**Avis délibéré de la mission régionale d'autorité environnementale
sur le projet de renouvellement urbain du quartier de la Villeneuve -
secteur Arlequin - parc Jean Verlhac porté par la Ville de Grenoble
et Grenoble-Alpes-Métropole sur la commune de Grenoble (38)**

Avis n° 2024-ARA-AP-1781

Avis délibéré le 20 décembre 2024

Figure 3: Principe de gestion hydraulique du lac en période estivale (source : étude d'impact).

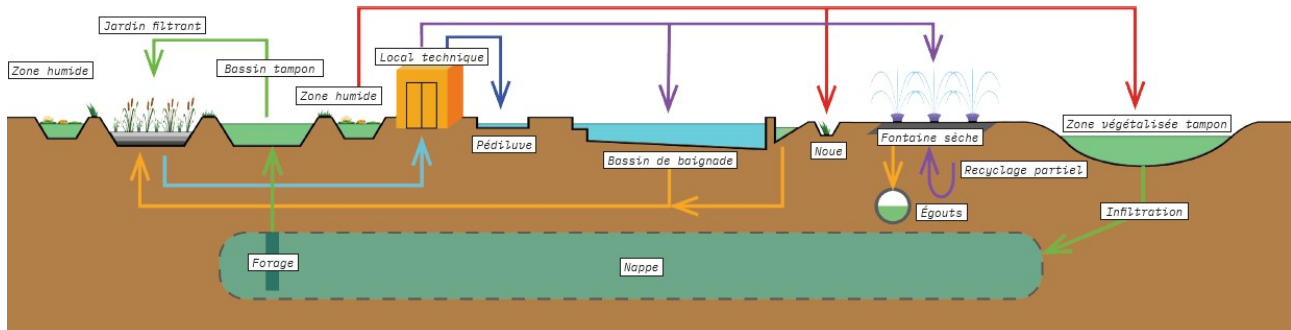
Les installations de brumisation peuvent être source de contamination par les légionelloses, sans que ce risque ne soit identifié dans l'étude d'impact. Il convient de mettre en place des mesures de prévention de ce risque¹² et d'en assurer son suivi régulier.

L'Autorité environnementale recommande de définir des mesures de prévention du risque de légionelloses en lien avec les installations de brumisation.
